ADENDUM #3

A las compañías que retiraron las Bases de Licitación Pública Nacional **LPN-MPC-GT-15-2023 "PAVIMENTACIÓN DE 3 Y 4 AVENIDA 9-12 CALLE DONDE PASA EL EQUIPO PESADO, SAN RAMÓN, PUERTO CORTÉS, CORTÉS"**, se les hace de conocimiento lo siguiente:

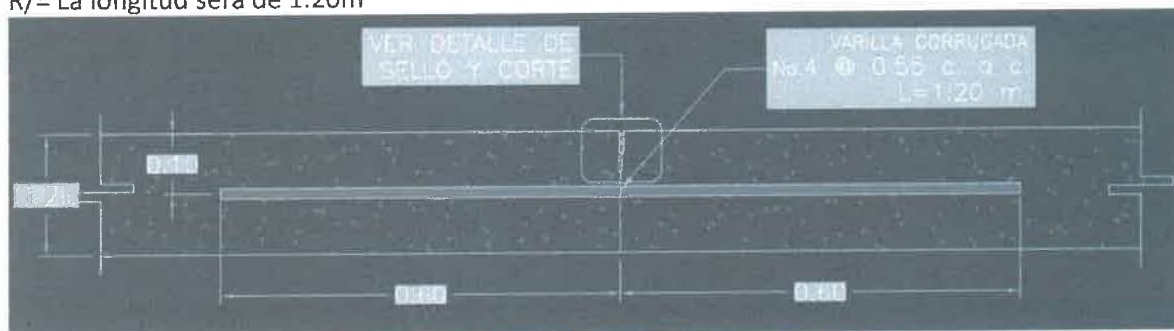
6. Favor indicar cual será la longitud de la varilla #4 que se colocará en la junta longitudinal de la línea central ya que solo dan la separación

R/= La longitud será de 1.20m

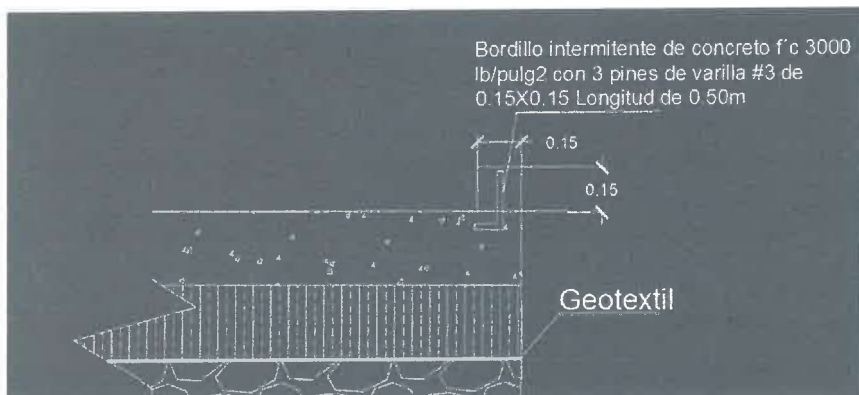
8. Favor aclarar si todas las juntas transversales habrá que colocarles dovelas según detalle proporcionado.

R/= Todas las juntas transversales se les colocara dovela a excepción de la junta de construcción al finalizar la jornada donde el refuerzo se coloca en el encofrado.
